改善箇所説明図

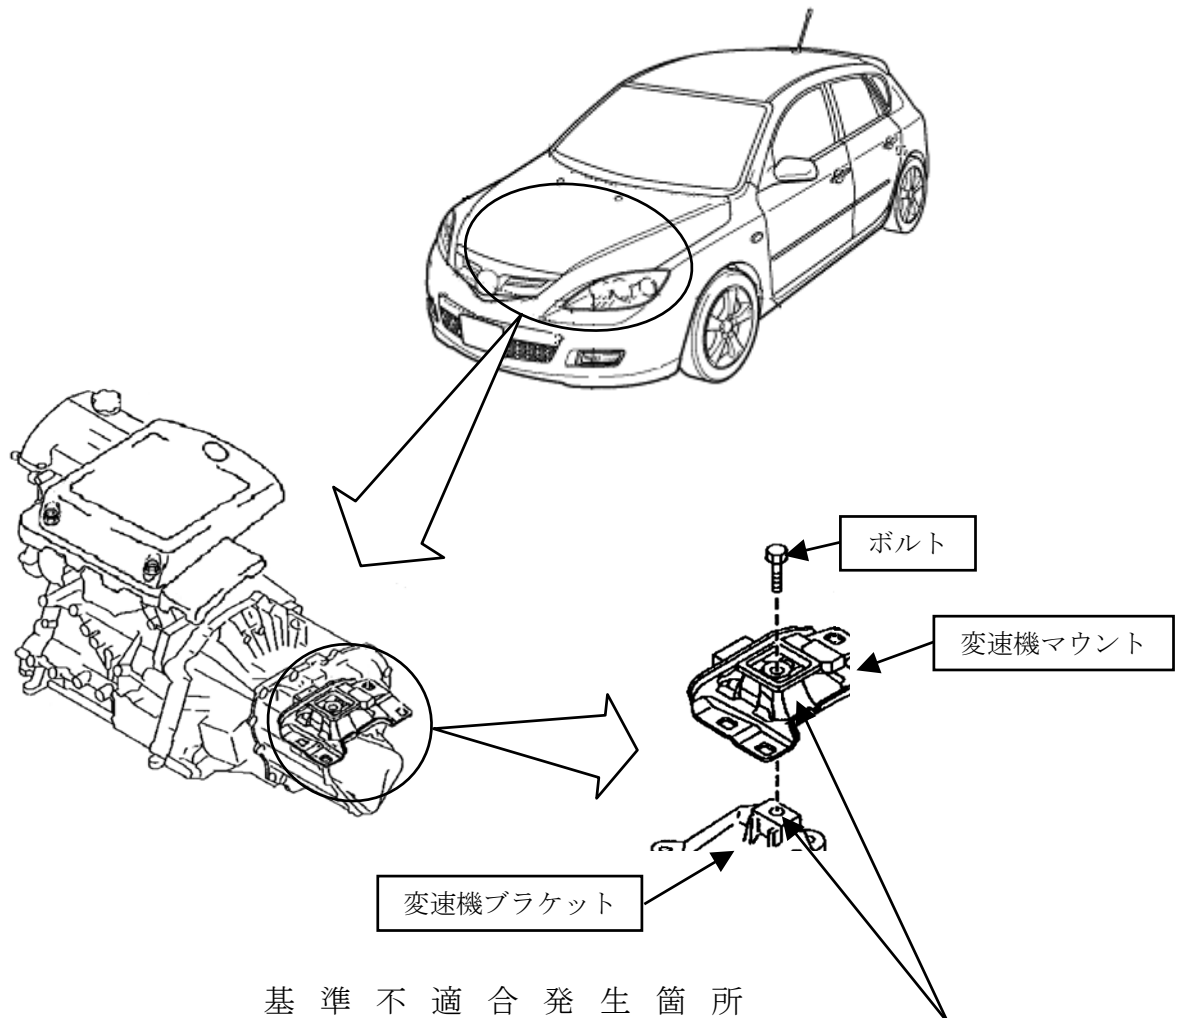
基準不適合発生箇所

ターボ付エンジン搭載車両において、変速機のマウントとブラケットを締結するボルトのトルクの規定値が不適切なため、急発進又は急加速走行を繰り返した場合は、当該ボルトが緩むことがある。そのため、そのまま使用を続けると、当該ボルトの抜け又は破損によりエンジン及び変速機が傾き、最悪の場合、ドライブシャフトが抜け、走行不能に至るおそれがある。

改善の内容

全車両、当該ボルトを対策品と交換して適切なトルクで締付ける。なお、一定のトルク値で締まっていない場合は、変速機マウント及び変速機ブラケットを新品と交換し、適切なトルクで締付ける。また、変速機マウントの締結部付近にラバーがはみ出しているものは、当該ラバーを切り取る。

識別：左側フロント・サスペンション取付け部のストラット・プレートに黄色ペイントを塗布する。
